**Правила № 13 и 13-Н – Уточнения**

**Предложение по поправкам к Правилам № 13  
(торможение)**

**Представлено экспертом от Франции\***

Приложение 12, добавление 1, рисунок 5А изменить следующим образом:

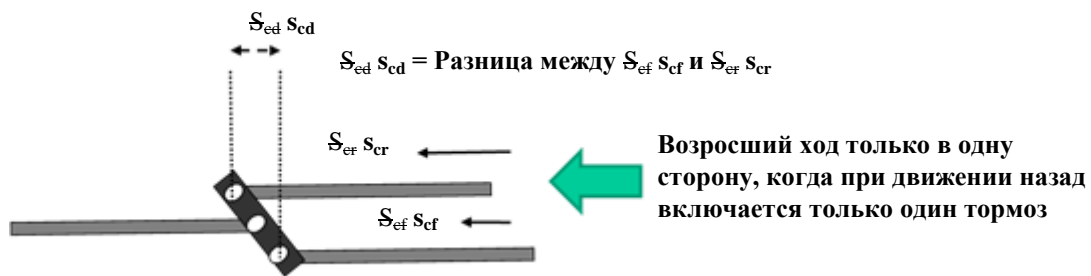
8.1.2 Должны предоставляться детали рисунка, чтобы продемонстрировать, что сочленение компенсатора достаточно для обеспечения приложения равного напряжения к каждому из задних тросов. Компенсатор должен иметь достаточную ширину, чтобы облегчить дифференциальный ход слева направо. Зажимы хомута также должны быть достаточно глубокими по сравнению с их шириной, чтобы убедиться, что они не будут препятствовать сочленению, когда компенсатор находится под углом.

Допустимый дифференциальный ход компенсатора ( $s_{ed}$ ) ( $s'_{cd}$ ) получают по формуле:

$$s_{ed} \geq 1,2 \times (S_{ef} - S_{e'}) \quad s'_{cd} \geq 1,2 \times s_{cd},$$

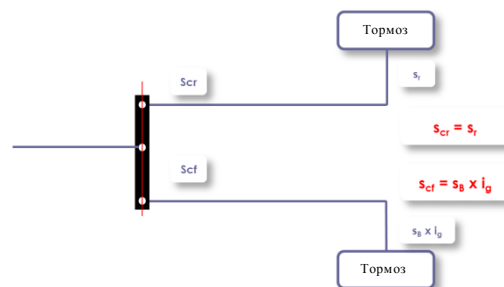
1. Цель пункта 8.1.2 состоит в проверке способности компенсатора обеспечивать дифференциальный ход, когда один тормоз включается при движении вперед, а другой – при движении назад, в пределах 20%.

2. Это условие выражено в виде новой формулы, где  $s'_{cd}$  является собственной характеристикой компенсатора, которую сравнивают с  $s_{cd}$ , получаемой исходя из характеристик тормозов.

3. Значение  $s_{cd}$  равно  $s_{cr}$  минус  $s_{cf}$  (см. пункт 2.3.12). Эти два последних значения (в мм) получают исходя из характеристик тормозов, измеренных без корректировок в ходе испытания.

4. Как показано на рис. выше:

$s_{cr} = s_r$ , где  $s_r$  – максимально допустимый ход рычага управления тормозом при движении прицепа назад (см. пункт 2.2.27);

$s_{cf} = s_B \times i_g$ , где  $2 s_B$  – ход сжатия тормозных колодок (выраженный в миллиметрах), измеренный на диаметре параллельно сжимному устройству (см. пункт 2.2.21), а
